**Всемирный форум для согласования правил
в области транспортных средств**

**Предложение по новому дополнению и поправкам
серии 01 к первоначальному варианту
Правил № 154 ООН (всемирные согласованные
процедуры испытания транспортных средств малой
грузоподъемности (ВПИМ))**

**Представлено экспертом от Международной организации
предприятий автомобильной промышленности***

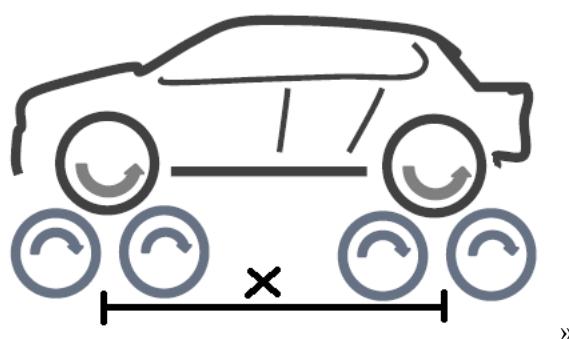
«**2.3.1.3 Допускается использование динамометрических стендов с двойными беговыми барабанами в полноприводной конфигурации при соблюдении следующих условий:**

- a) **расстояние, разделяющее передние и задние двойные беговые барабаны динамометра (на рис. ниже обозначено как “X”), должно в максимально возможной степени соответствовать колесной базе, заявленной изготовителем транспортного средства, подлежащего испытанию; а также**
- b) **следует удостовериться в том, что для целей испытания транспортного средства воспроизведена та же регулировка расстояния между беговыми барабанами, которая использовалась при установке нагрузки на динамометрическом стенде.**
